Modulo per la presentazione delle osservazioni per i piani/programmi/progetti sottoposti a procedimenti di valutazione ambientale di competenza statale

ID: Codice procedura (ID_VIP/ID_MATTM): 12691

“Progetto di un impianto eolico denominato “Pitigliano” ubicato nei comuni di Pitigliano (GR) e Sorano (GR) costituito da 20 (venti) aerogeneratori di potenza nominale 7,0 MW per un totale di 140,0 MW con relative opere connesse ed infrastrutture indispensabili”

TESTO DELLE OSSERVAZIONI

Immagine 1. Vincoli ex art. 136 del CBC dal PIT della Regione Toscana e zona approssimativa dove è progettato l'impianto industriale.

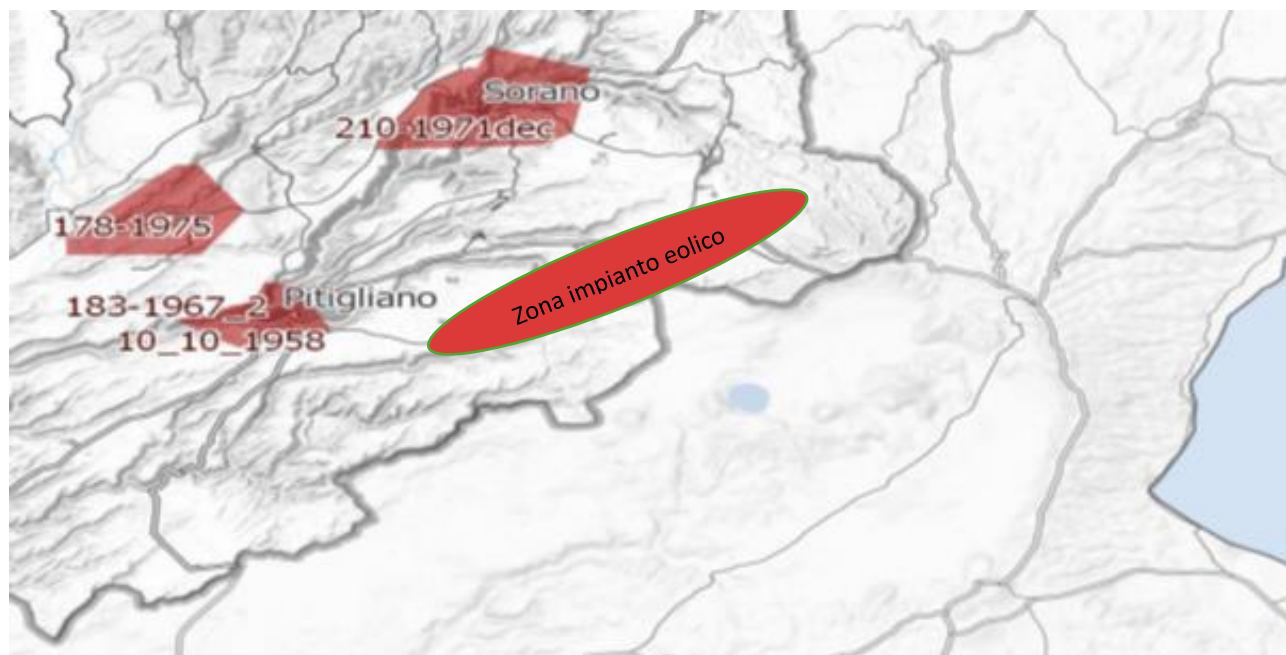
Al contrario si evidenzia che l'impianto eolico industriale citato non solo ricadrebbe con tutti e 20 gli aerogeneratori all'interno delle fasce di rispetto di 3 km di due vincoli paesaggistici di notevole interesse pubblico esistenti nella Regione Lazio e con una parte di essi nel vincolo paesaggistico del Centro abitato di Sorano (GR) quindi in aree non idonee all'installazione di impianti di energia rinnovabile. Addirittura, alcuni aerogeneratori sarebbero ubicati a poche centinaia di metri dai perimetri dei due vincoli paesaggistici laziali ex art 136 del CBC.

Inoltre, come sostiene la Proponente parte dell'impianto si verrebbe a trovare a 3,5 km dal centro abitato di Sorano. Infatti, tre degli aerogeneratori WTG 08, 09, 10 sono addirittura all'interno delle fasce di rispetto dei 3 km del suo vincolo paesaggistico di notevole interesse pubblico ex art 136 del CBC. Si evidenzia che così si crea

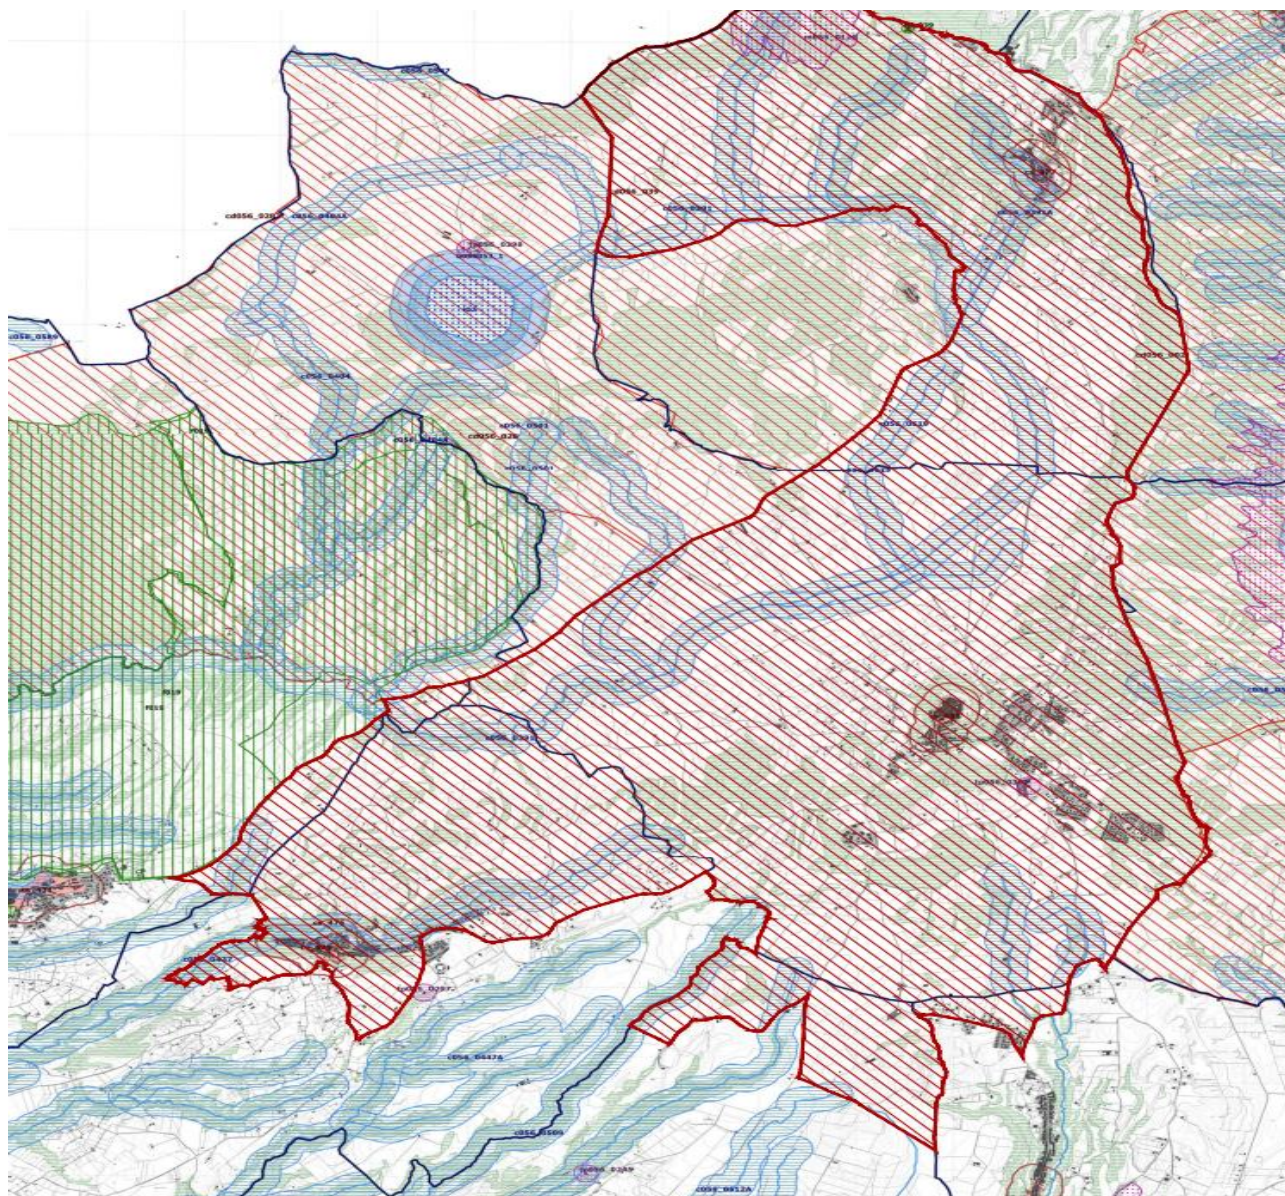
Come è illustrato nell'immagine si ribadisce che l'impianto industriale "Pitigliano" ricade completamente all'interno delle fasce di rispetto dei due vincoli di notevole

interesse pubblico e lambisce quelle di un terzo vincolo e quindi come affermato dal Consiglio di Stato nelle sentenze citate, l'impianto è insediato in area non idonea ai sensi dell'art. 20 comma 8 lettera c quater del D.Lgs. n. 199/2021 e ss.mm.ii al contrario di quanto sostiene la proponente.

Immagine 3. Cumulo di una parte di impianti eolici, fotovoltaici e geotermici industriali in progettazione ed esistenti intorno all’eolico industriale “Pitigliano”.

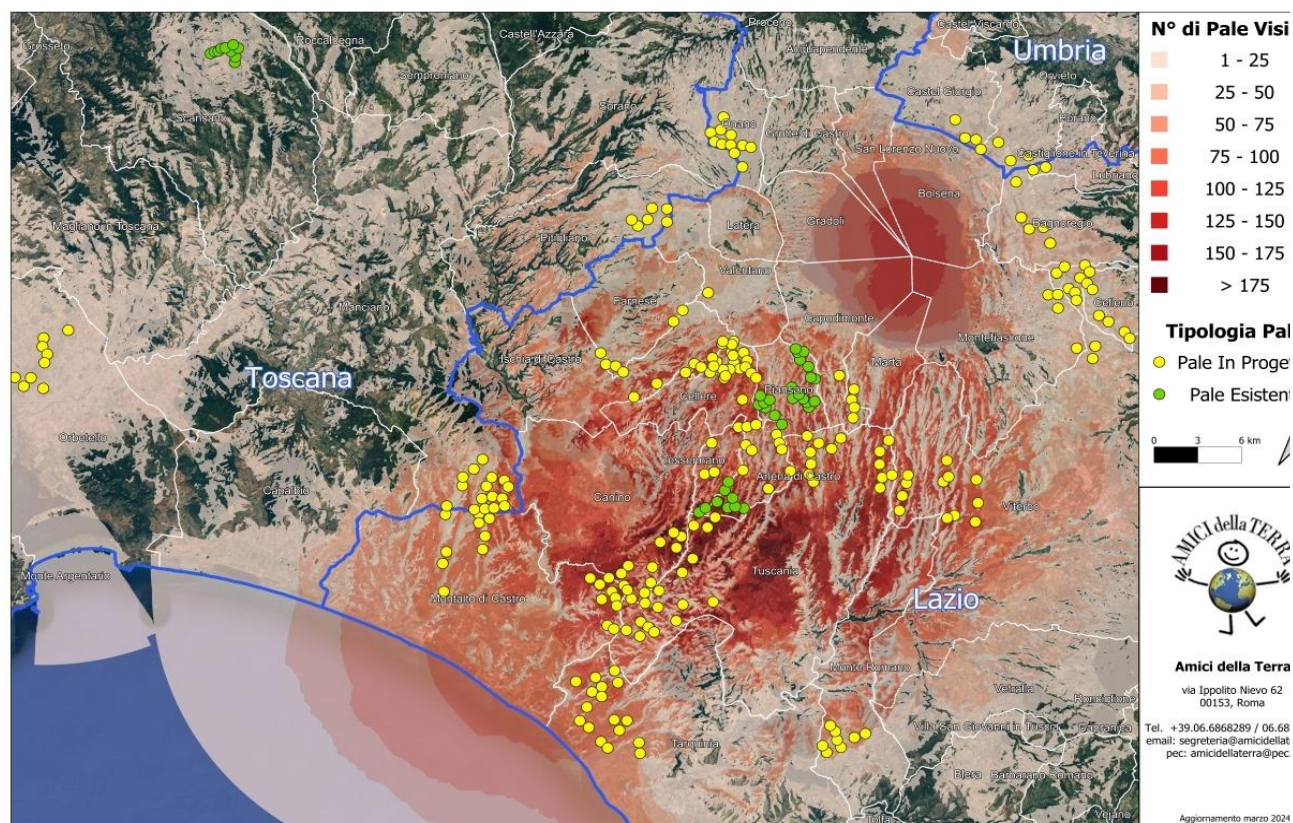
Beni Culturali “*Ambito paesaggistico, geologico e geomorfologico dell’orlo della caldera di Latera ...*” Non vengono nemmeno citati gli impianti eolici in progetto al MASE, il “Rempillo” (6 aerogeneratori) e un altro in verifica amministrativa di 14 aerogeneratori e 72, 6 MW. Ad oggi nei territori di Pitigliano, Sorano e in quello limitrofo potenzialmente potrebbero essere insediati 40 aerogeneratori alti 200 metri e larghi 170. Ma la proponente non cita neanche altri impianti che creerebbero il cumulo e quindi maggiore impatto. Infatti, sul territorio della “Città del Tufo” (Sorano e Pitigliano) impatterebbero anche l’impianto eolico “Montarzo” di Onano con 13 aerogeneratori con le dimensioni ricordate, l’altro eolico industriale nel territorio di Valentano con sette aerogeneratori (stesse dimensioni), gli impianti di Farnese con un minieolico di 3 Torri alte 60 metri già installate in località Poggio del Crognolo e l’impianto eolico industriale “Vallerosa” (7 aerogeneratori alti 200 metri e larghi 158 metri) in procedura VIA presso la Regione Lazio. Inoltre, altri impianti del minieolico già presenti a Valentano, Cellere e Piansano e due progetti eolici industriali con le stesse dimensioni (200 m x 170 m) nel Comune di Ischia di Castro. La valutazione del cumulo non prende neanche in considerazione gli impianti industriali di fotovoltaico e agrivoltaico in progetto a Farnese, Valentano, Ischia di Castro, Cellere. L’impianto geotermico in procedura Via al MASE, progettato nella Caldera di Latera. Quindi è stata effettuata una valutazione del potenziale impatto cumulativo non veritiera a dispetto di quanto affermato dalla proponente che sostiene di aver preso in considerazione uno spazio di 10 km intorno al suo impianto per gli impatti che si creerebbero.

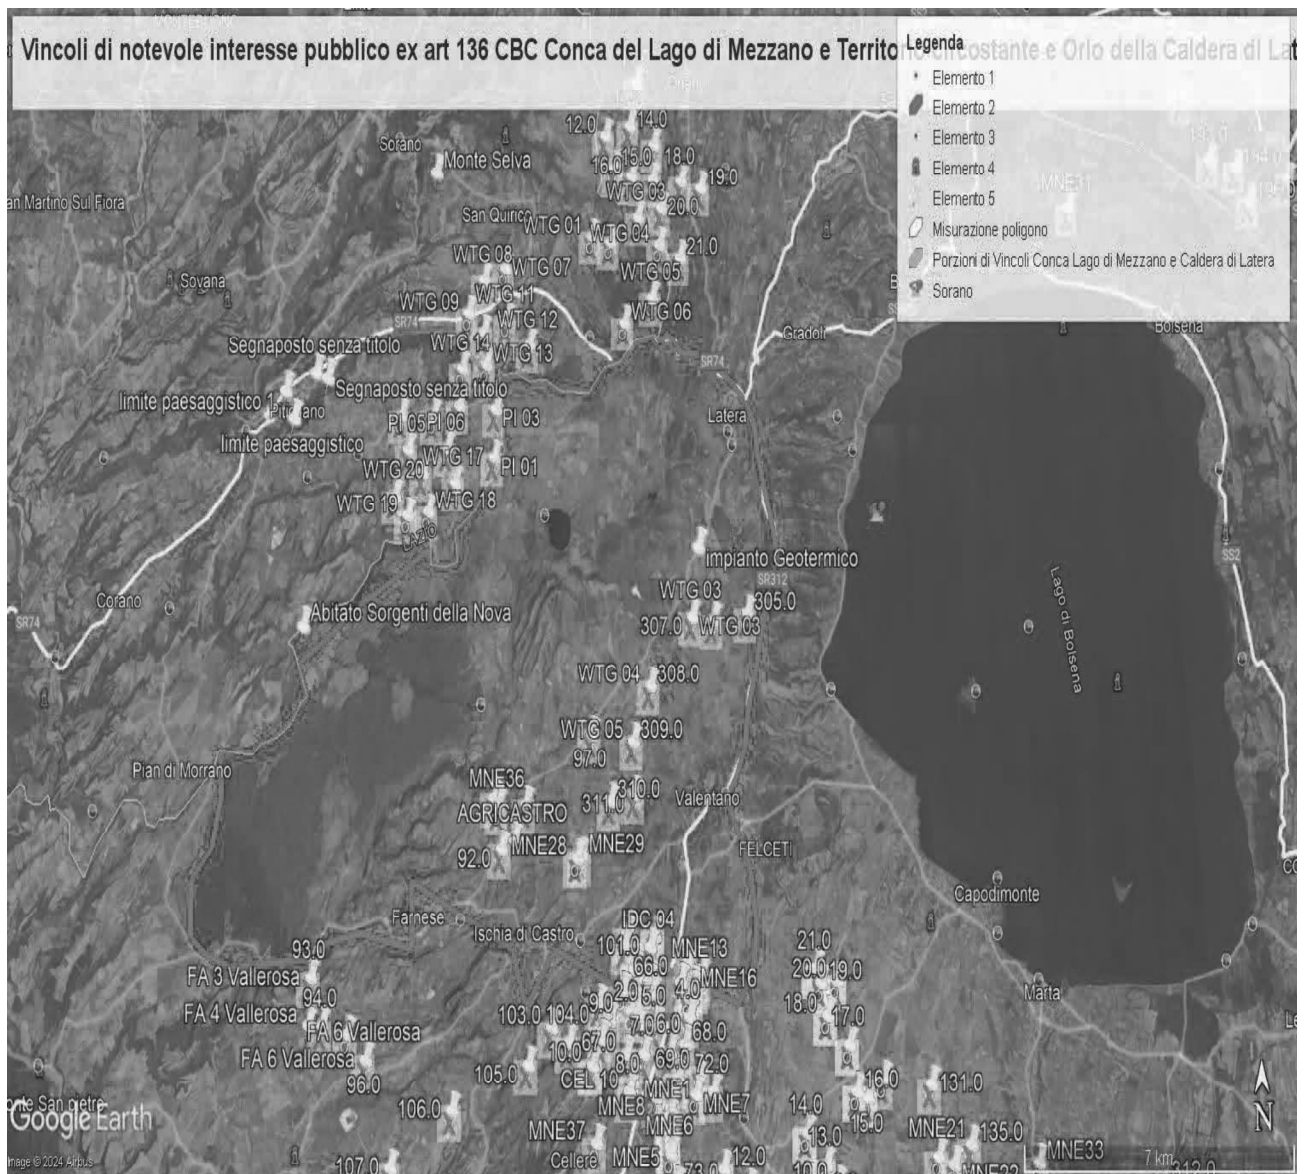
ma nelle sue immediate vicinanze (a soli 100 metri i primi due aerogeneratori) oltre ad impattare sul territorio e sulle economie di cinque Comuni del Lazio (Farnese, Onano, Latera, Valentano, Grotte di Castro e Gradoli) si trova nelle fasce di rispetto dei Beni di notevole interesse pubblico come si è evidenziate nelle Osservazioni precedenti e crea degli impatti negativi anche sui beni naturalistici come verrà dettagliato nell'Osservazione relativa alla Vinca. Inoltre, andrebbe a sommarsi al già enorme cumulo di impianti eolici e fotovoltaici e geotermici che creano una elevata criticità ambientale nella provincia di Viterbo e interferiscono anche con il territorio toscano come si può vedere dalle varie immagini dell'Allegato n. 1.

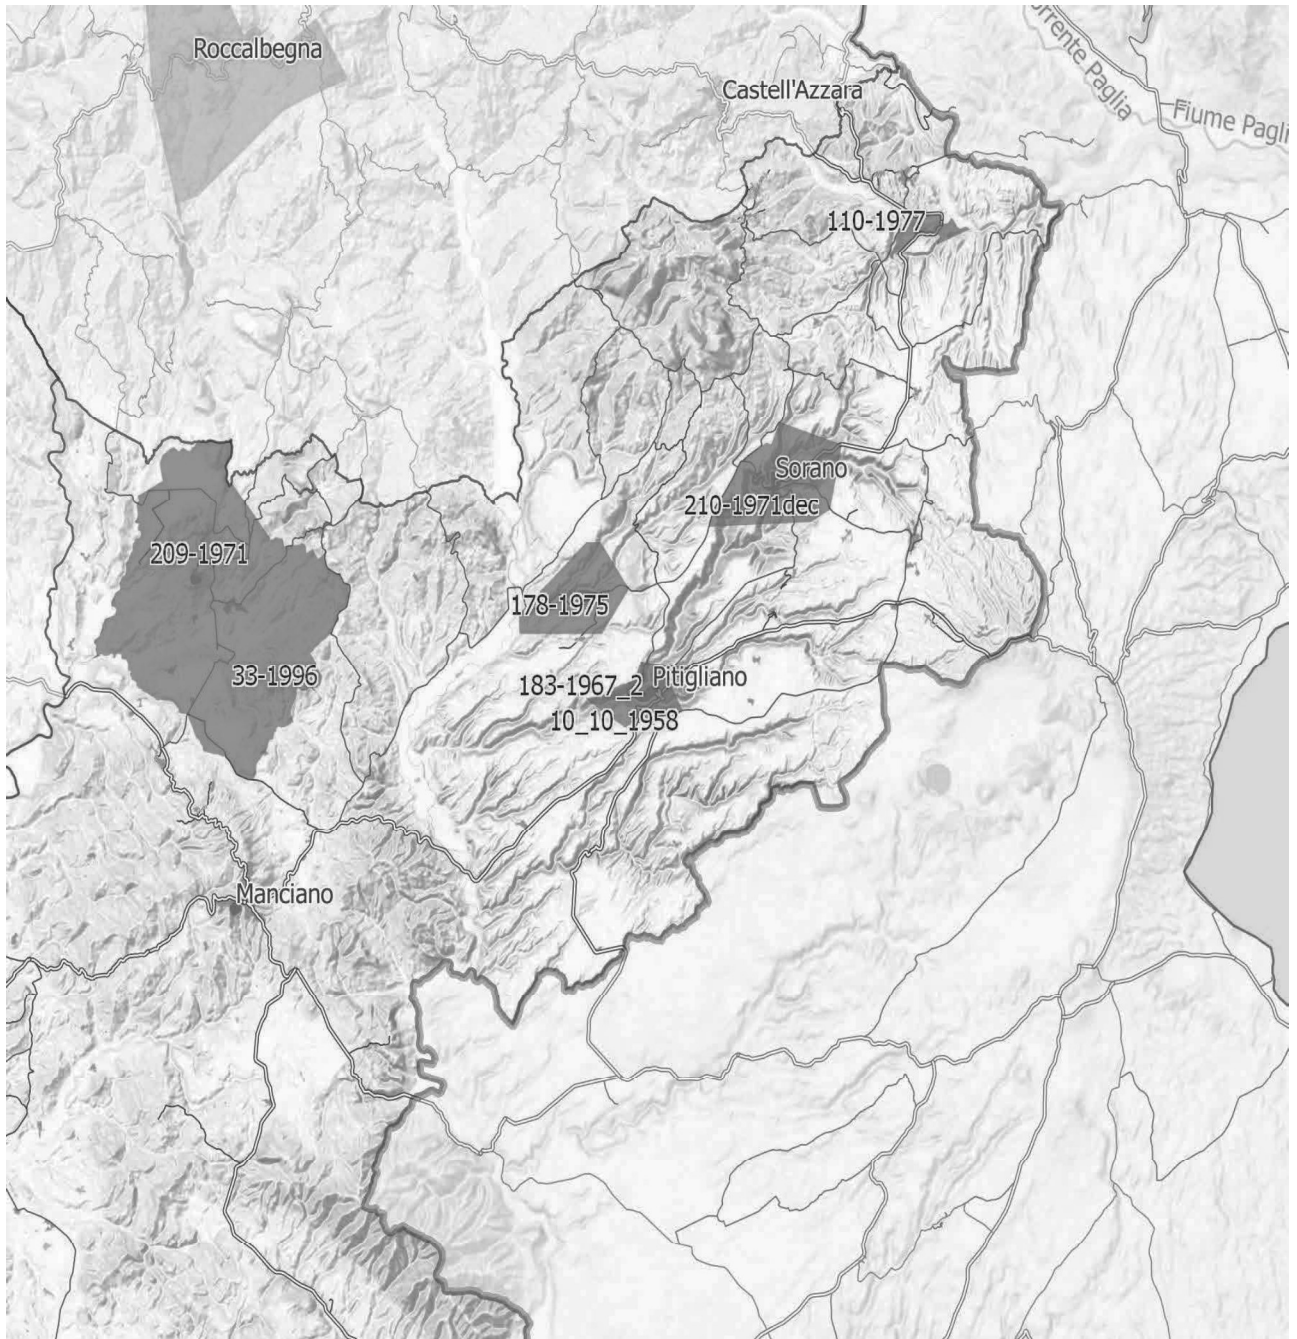
IMMAGINE n. 4 Si evidenzia che i tre aerogeneratori WTG 07, WTG 08 e WTG 09 impattano con il vincolo paesaggistico di notevole interesse pubblico del Centro Storico di Sorano. Il WTG 07 si troverebbe a 2828 m, WTG 08 2504 e WTG 09 2990. Il cavidotto dell'impianto invece impatta in buona parte del Vincolo paesaggistico ex art. 136 del CBC del Centro Storico di Pitigliano.

IMMAGINE n 5. Mappa eolici elaborata dall'Associazione Amici della Terra. La mappa evidenzia il cumulo degli impianti tra Lazio e Toscana.

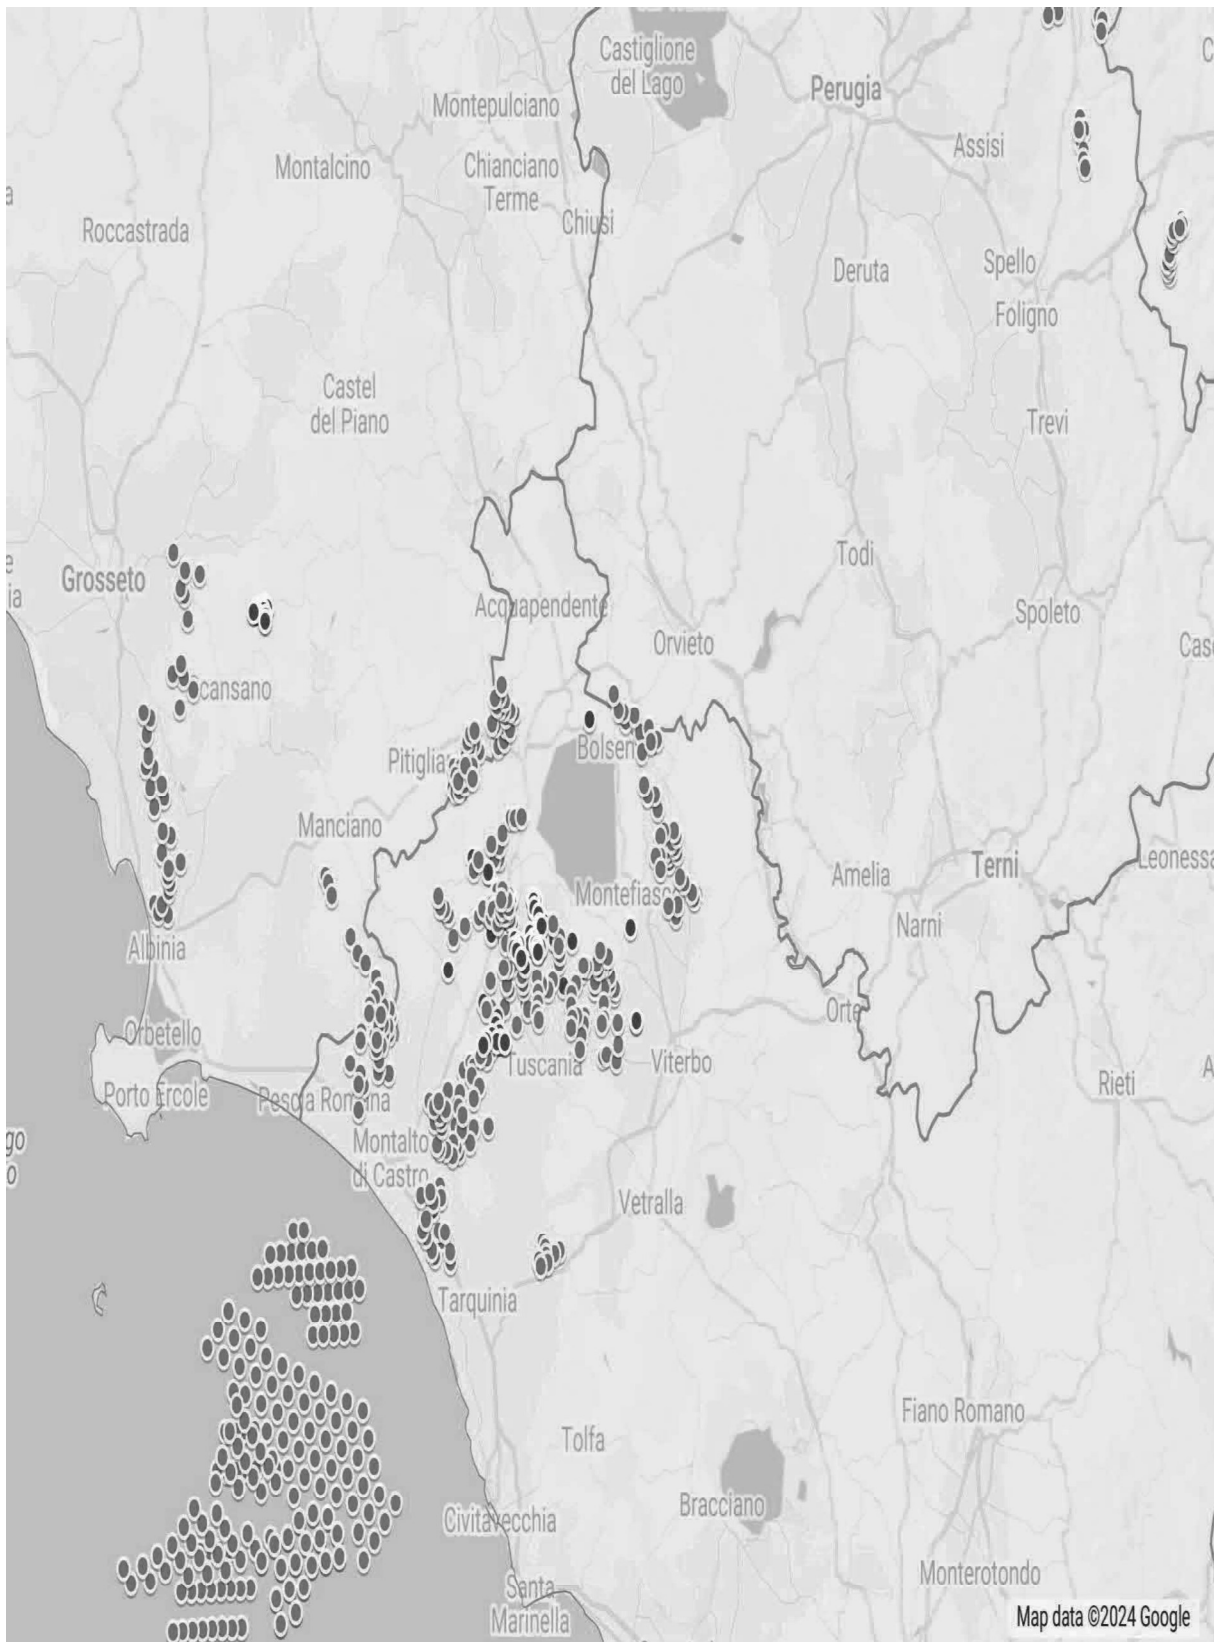
Riguardo al cumulo degli impianti FER, le mappe prodotte dalla proponente riguardano, come già evidenziato, soltanto una parte molto piccola degli impianti FER dell'area intermedia e vasta e in particolare di quelli eolici che contribuiscono a creare un notevole cumulo e la saturazione del territorio tosco laziale. Riguardo al cumulo dei soli impianti eolici si riporta la mappa dell'intervisibilità degli impianti eolici elaborata dall'Associazione nazionale “Amici della Terra”.
